# 添付書類九の一部補正

添付書類九を以下のとおり補正する。

添付書類十 3章を以下のとおり補正する。

第 7.3.2-2 図 想定事故 2 の対応手順の概要

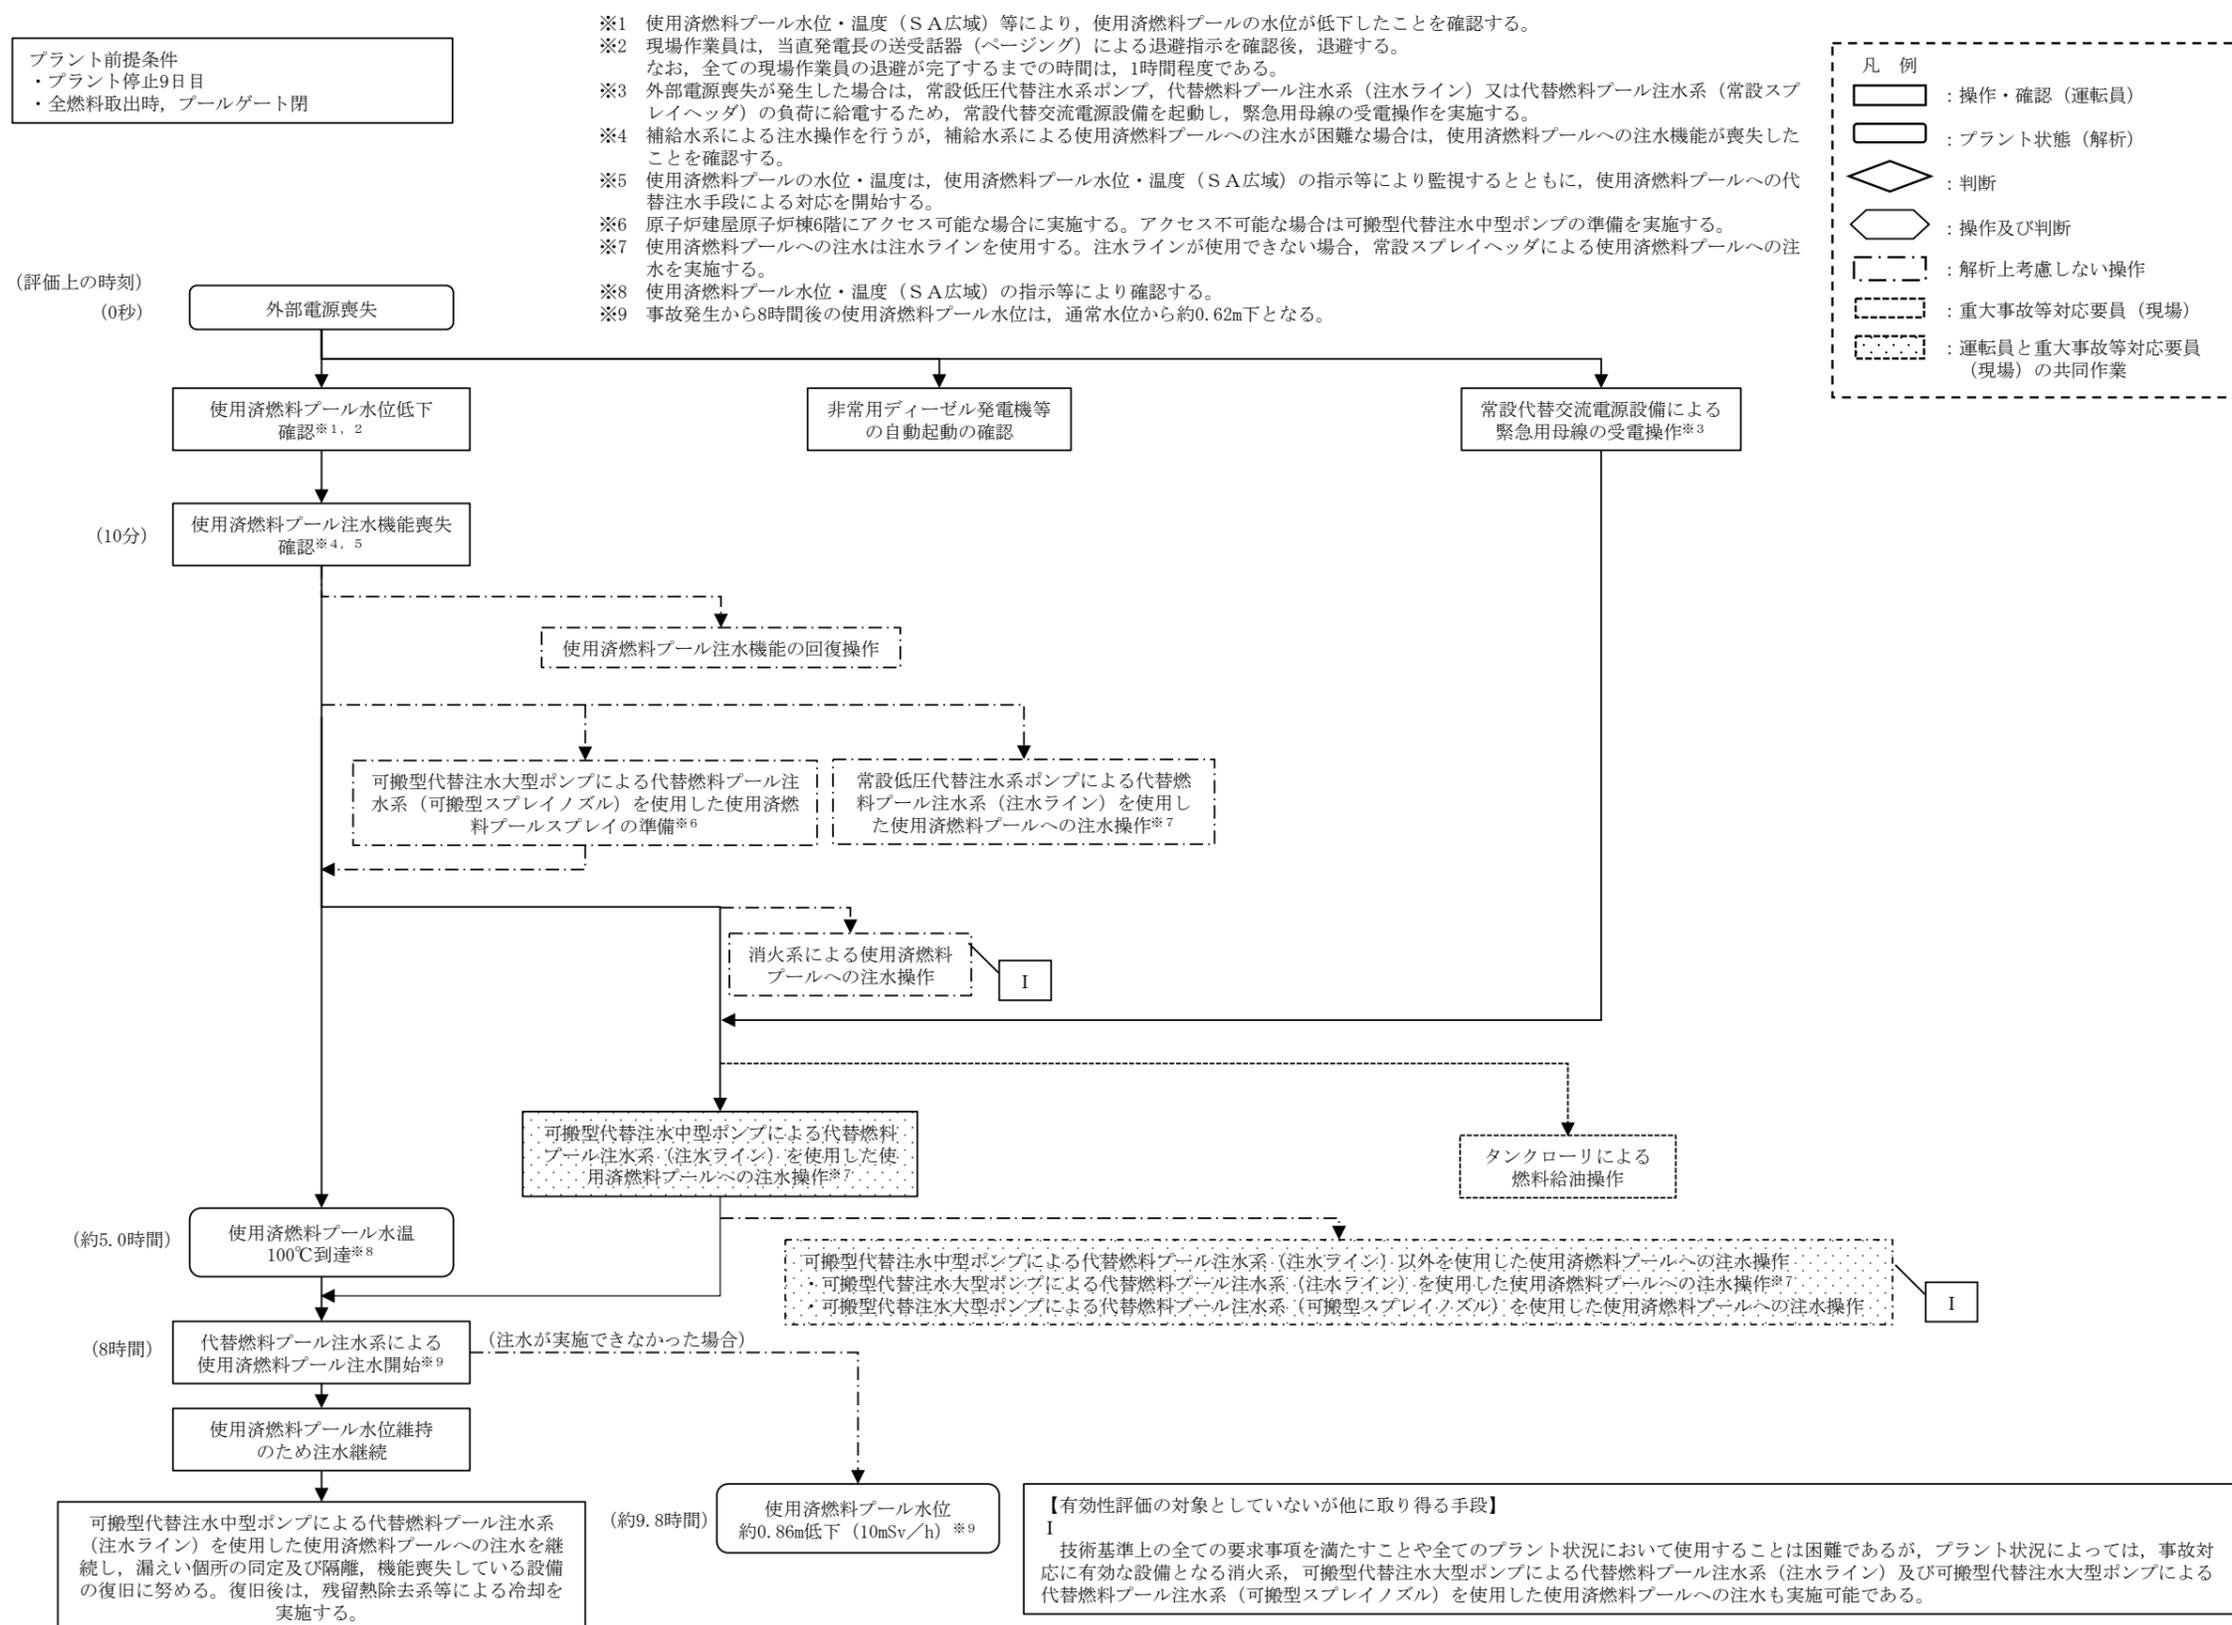
頁	行	補 正 前	補 正 後
** 10-7.3- 53		第7.3.2-2図 想定事故 2の対応手順の概要	別紙10-7.3-4に変更する。

第7.4.1-5図 原子炉水位と線量率

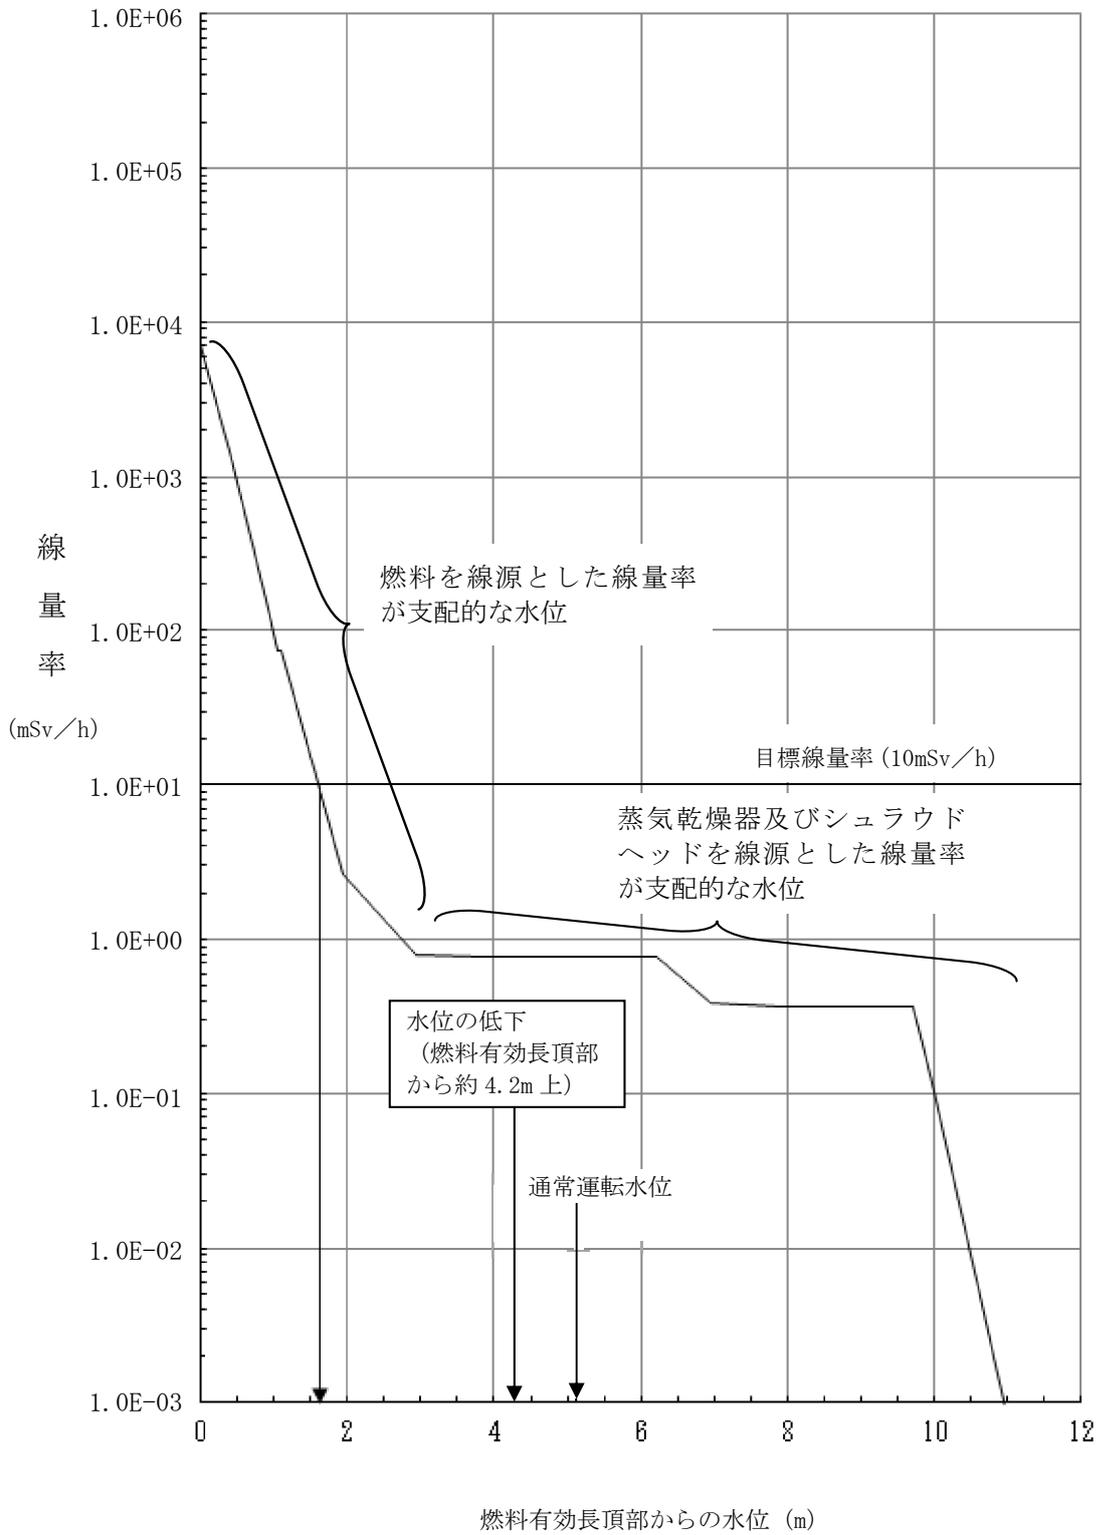
頁	行	補 正 前	補 正 後
** 10-7.4-19		第7.4.1-1表 崩壊熱除去機能喪失における重大事故等対策について	別紙10-7.4-1に変更する。
** 10-7.4-27		第7.4.1-5図 原子炉水位と線量率	別紙10-7.4-2に変更する。
** 10-7.4-46		第7.4.2-1表 全交流動力電源喪失における重大事故等対策について	別紙10-7.4-3に変更する。
** 10-7.4-55	上6	… (RHR__切替時のLOCA) …	… (RHR <u>系統</u> 切替時のLOCA) …
** 10-7.4-57	上12～ 上13 下6	… (RHR__切替時のLOCA) … 「RHR__切替時のLOCA」 …	… (RHR <u>系統</u> 切替時のLOCA) … 「RHR <u>系統</u> 切替時のLOCA」 …
** 10-7.4-58	上13	※1 RHR__切替時のLOCAは…	※1 RHR <u>系統</u> 切替時のLOCAは…
** 10-7.4-67	上3	… (RHR__切替時のLOCA) …	… (RHR <u>系統</u> 切替時のLOCA) …
** 10-7.4-68		第7.4.3-1表 原子炉冷却材の流出における重大	別紙10-7.4-4に変更する。

第 7.4.3-1 図 原子炉冷却材の流出時の重大事故等対策の概略系統図 (1/2)  
(原子炉冷却材流出の発生段階)

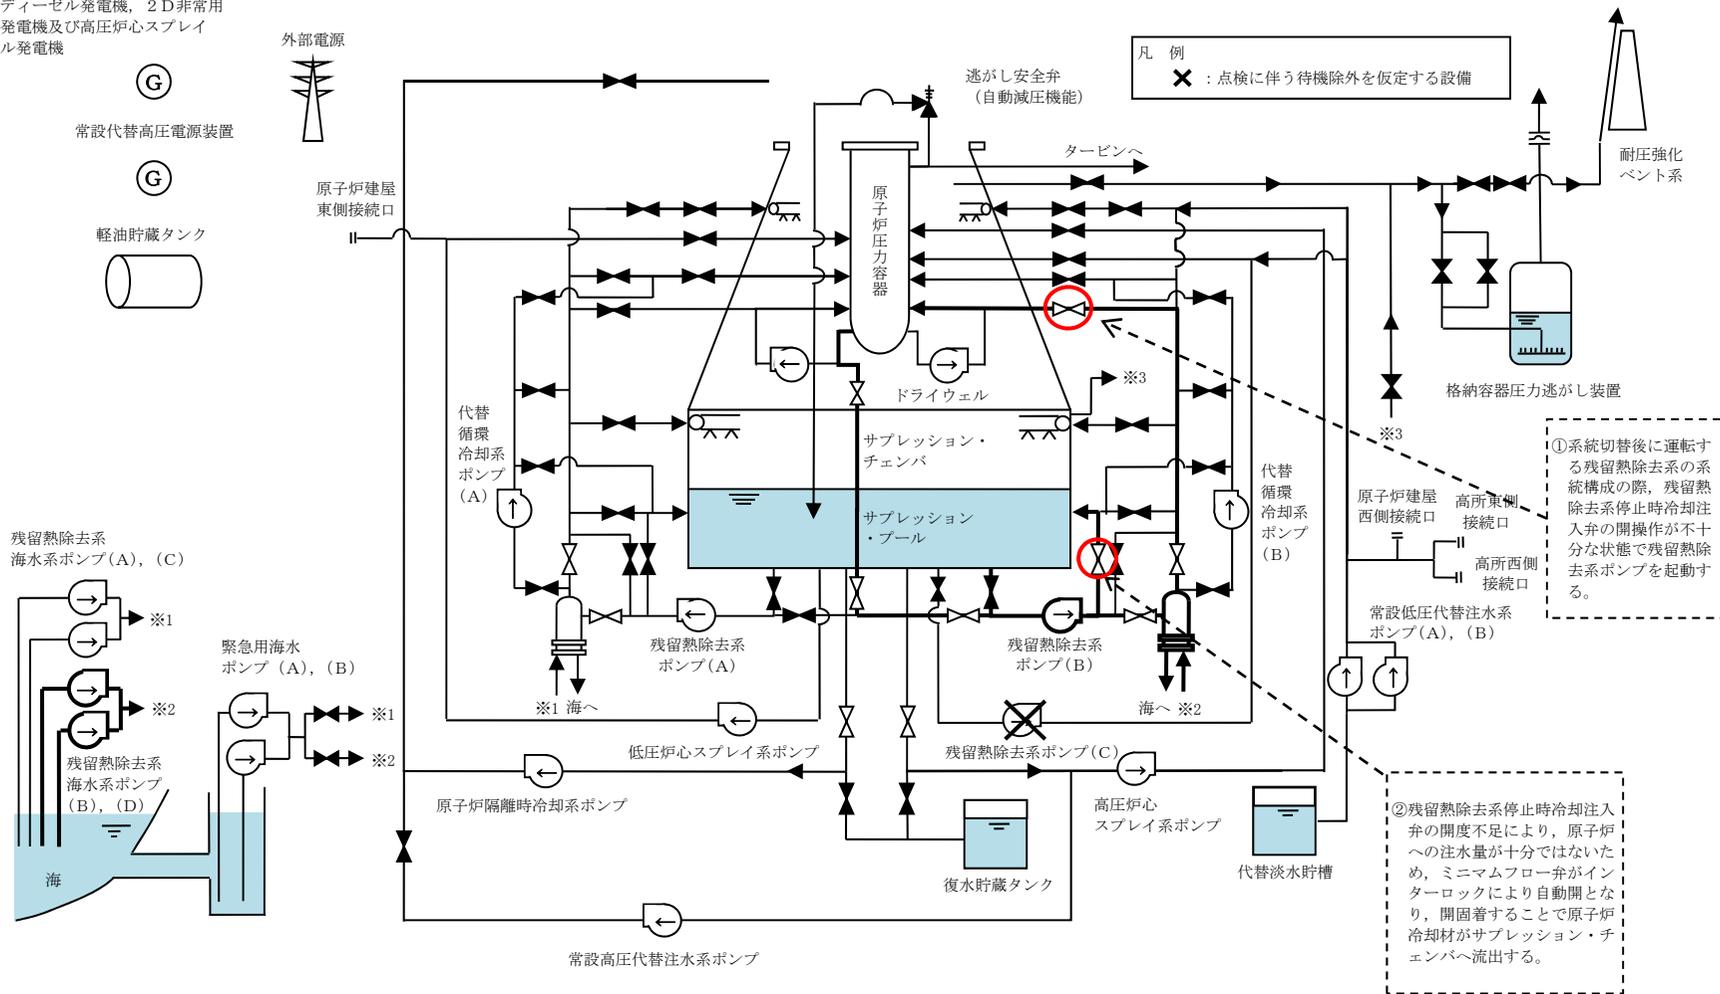
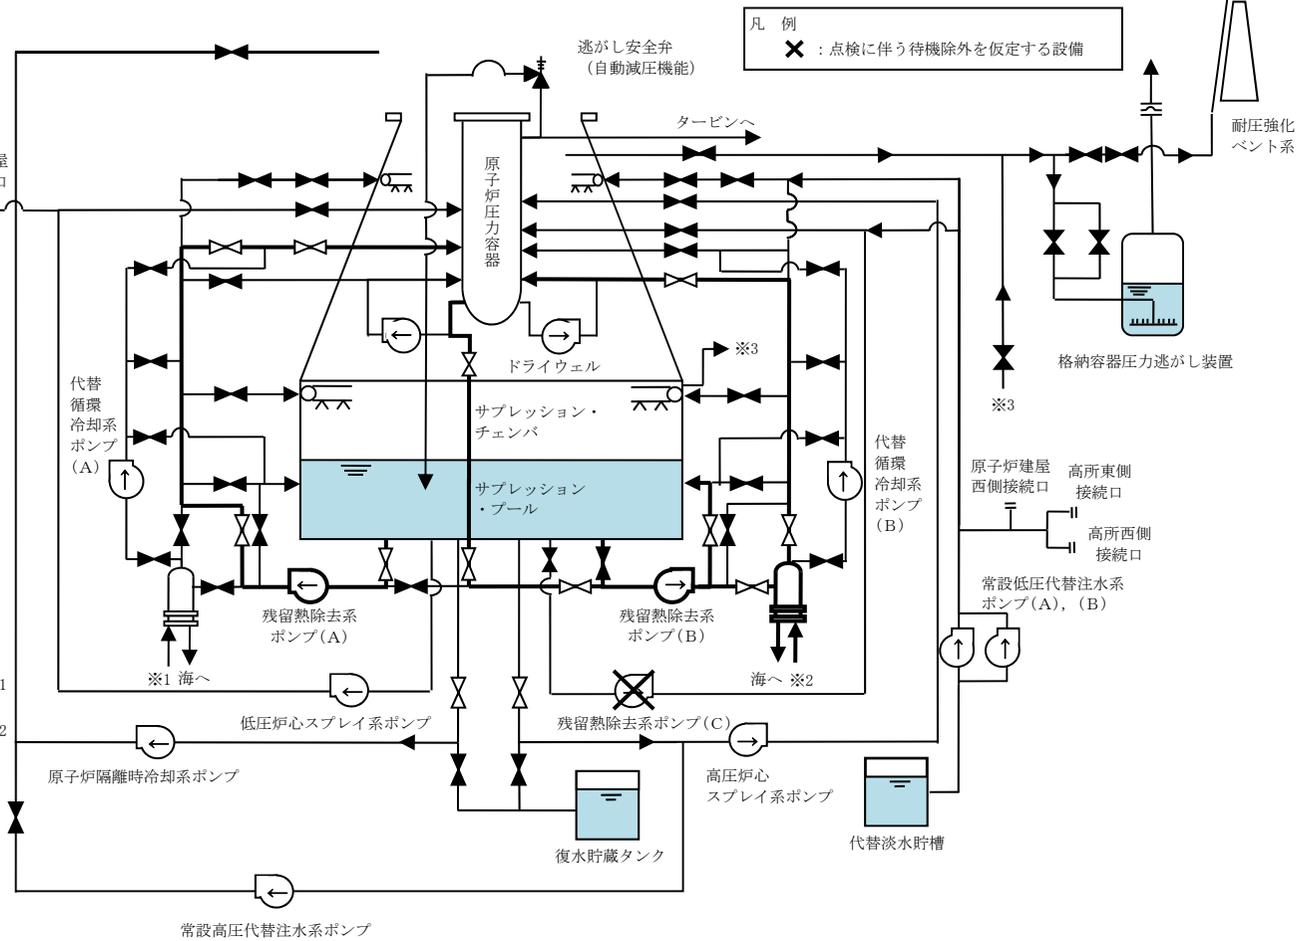
頁	行	補 正 前	補 正 後
** 10-7.4-71 ～		事故等対策について 第7.4.3-1図 原子炉冷却材の流出時の重大事故等対策の概略系統図	別紙10-7.4-5に変更する。
** 10-7.4-72			
** 10-7.4-73		第7.4.3-2図 原子炉冷却材の流出の対応手順の概要	別紙10-7.4-6に変更する。
** 10-7.4-74		第7.4.3-3図 原子炉冷却材の流出時の作業と所要時間	別紙10-7.4-7に変更する。
